**ALTERAÇÃO DA 1ª REVISÃO PLANO DIRETOR MUNICIPAL  
DE VILA VELHA DE RÓDÃO**

**PROPOSTA DE EXCLUSÃO DA  
RESERVA AGRÍCOLA NACIONAL**

#### PARECER DRAPC

**ALTERAÇÃO DA 1ª REVISÃO DO PLANO DIRETOR MUNICIPAL DE VILA VELHA DE RÓDÃO**
**Ata da Reunião de Concertação com a Direção Regional de Agricultura e Pescas do Centro**

Planta n.º 2

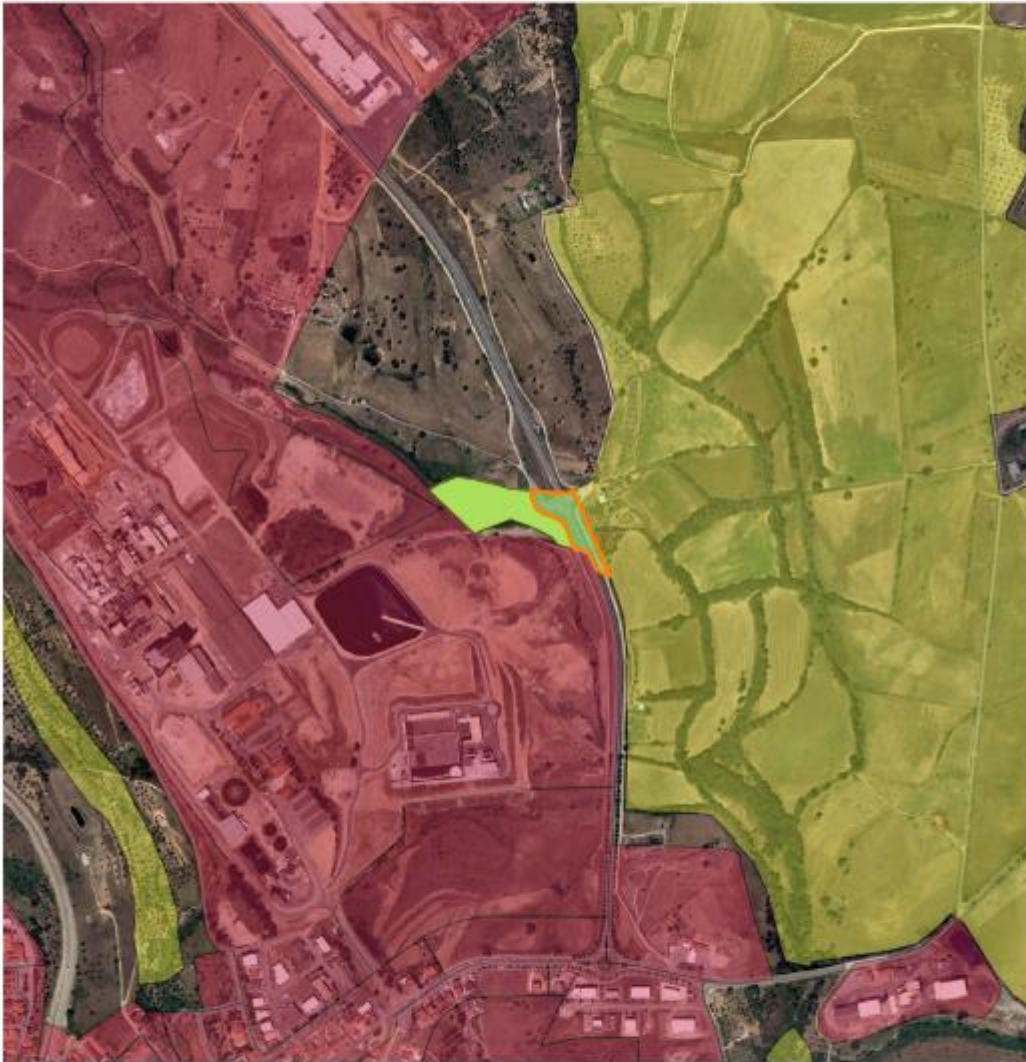
- Parecer FAVORÁVEL às exclusões propostas sob a identificação C1, C2, C3, E1 e E3.
- Parecer DESFAVORÁVEL à exclusão com a identificação E2 (Planta 2). Na área referida não se identificam construções e condiciona a continuidade da mancha de RAN.

- Parecer DESFAVORÁVEL À EXCLUSÃO DA RAN. Manter em área de RAN. (Planta 2),
- Parecer PARCIALMENTE DESFAVORÁVEL. A maior parte da área proposta pode ser incluída em Perímetro Urbano - PU (Planta 1 – Pormenor D), com exclusão da área de RAN a norte (Planta 1 – Pormenor C),
- Em relação às restantes 119 propostas, concordamos com as mesmas.

A - DESFAVORÁVEL, manter a classificação RAN
